Commissione Tecnica di Verifica dell'Impatto Ambientale – VIA e VAS

Parere n.1689 del 19/12/14

Progetto	<p>ID 2668 – ID VIP 2843</p> <p>Realizzazione di un Nuovo Terminal alla Bocca di Lido di Venezia per l'ormeggio della Grandi Navi da Crociera.</p> <p>Progetto Venis Cruise 2.0</p>
Proponente	<p>Duferco Sviluppo S.r.l. e D.P. Consulting S.r.l.</p>

Figura 2 - estratto da tavola TCLV_S_000_DENG_D_0006_Area manovra ormeggio navi

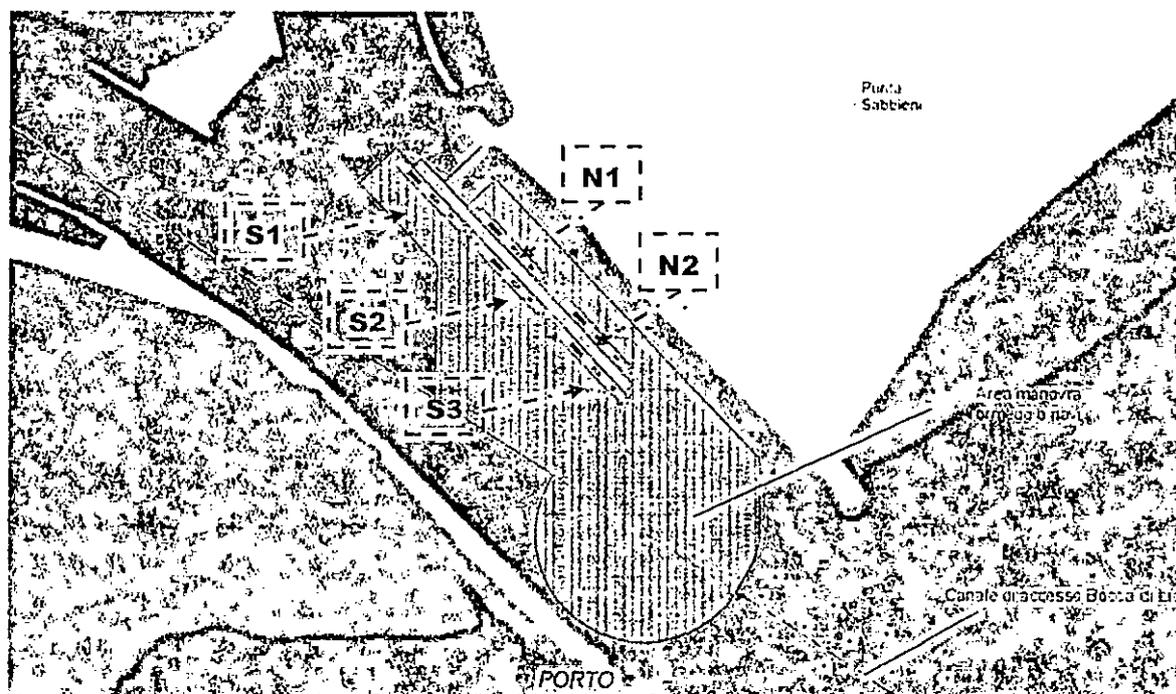
Le modalità di ormeggio e di stazionamento delle 5 navi da crociera prevedono lo stazionamento di due navi poste sul lato Nord del molo e di tre navi poste sul lato Sud del molo (vedi Figura 2).

Nel SIA dovranno essere meglio descritte e verificate le prescrizioni e le limitazioni alla navigazione al fine di garantire che vi sia spazio di manovra sufficiente per il passaggio e la manovra di tutte le imbarcazioni in tutte le differenti configurazioni.

In particolare rispetto alle due navi da ormeggiare nel lato nord del molo si chiede valutare:

- la fattibilità dell'ormeggio della nave più interna (N1) se già presente la nave più esterna (N2);
- i margini di manovra per l'uscita della nave più interna con la presenza della nave più esterna;
- gli effetti indotti nelle soffolte che il proponente prevede di realizzare (come compensazione ambientale) a circa 70 metri di distanza dalla diga foranea lato Cavallino Treporti;

Stesse valutazioni per le operazioni di ormeggio, di uscita e di manovra della nave più interna da ormeggiare nel lato a sud (S1) del terminal con la contemporanea presenza delle altre due navi (S2 e S3).

Estratto da tavola TCLV_S_000_DENG_D_0005_Pianta Dragaggi

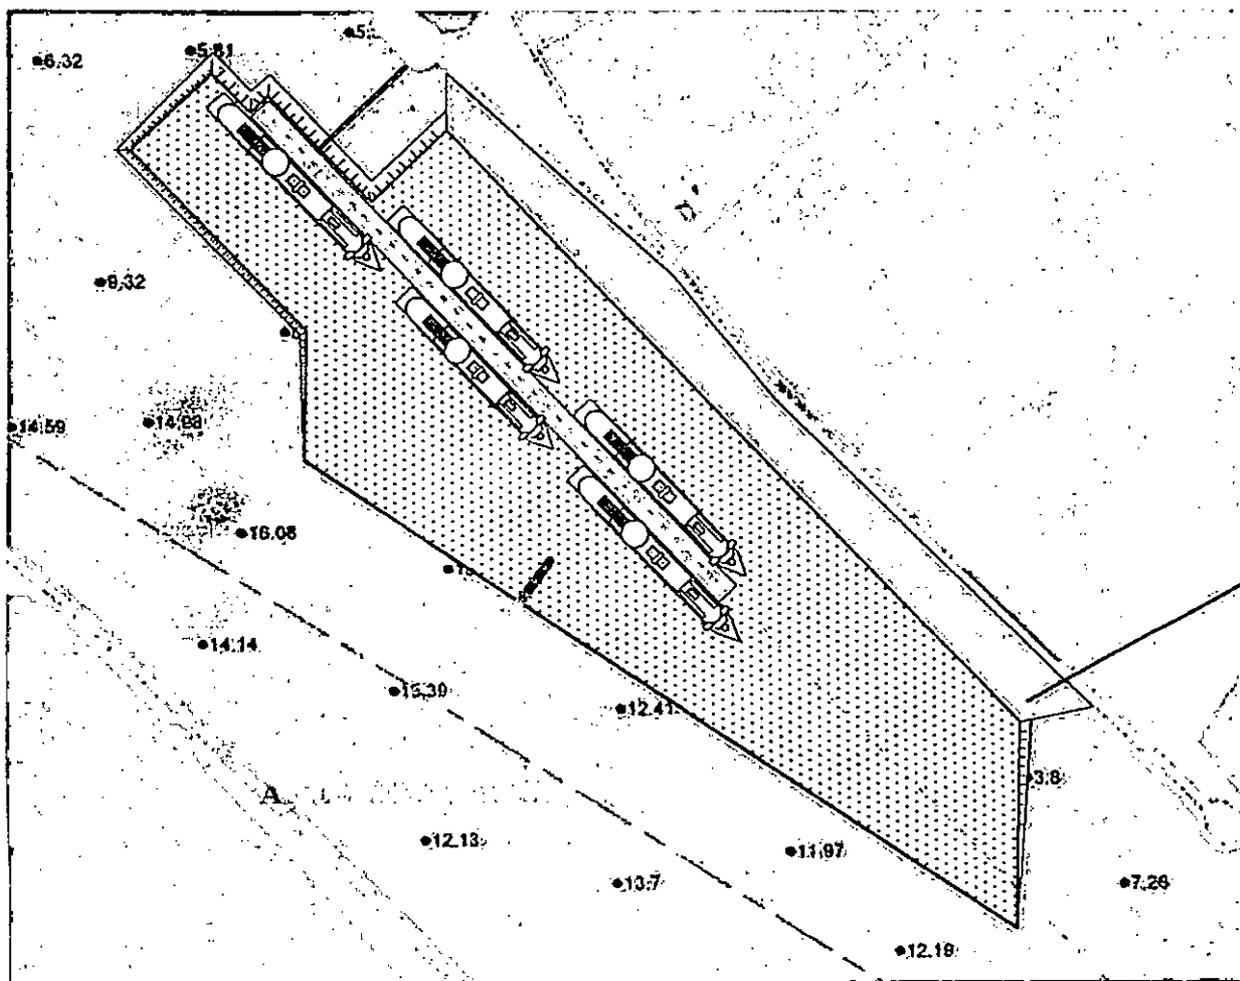
- 3.1.1. Vanno attentamente stimati i volumi di materiale da dragare che, anche alla luce del richiesto riesame della profondità necessaria, potrebbero risultare superiori ai 1.2/1.5 milioni di m³ stimati. Per questo intervento dovranno essere predisposti degli elaborati grafici di dettaglio (planimetrie, sezioni, particolari, ecc.) assieme alle opportune Relazioni Tecniche relative alle fasi di tutte le operazioni di scavo dei materiali, in modo tale da avere l'esatta definizione, sia della quantità di materiale che della sua localizzazione/dimora temporanea.
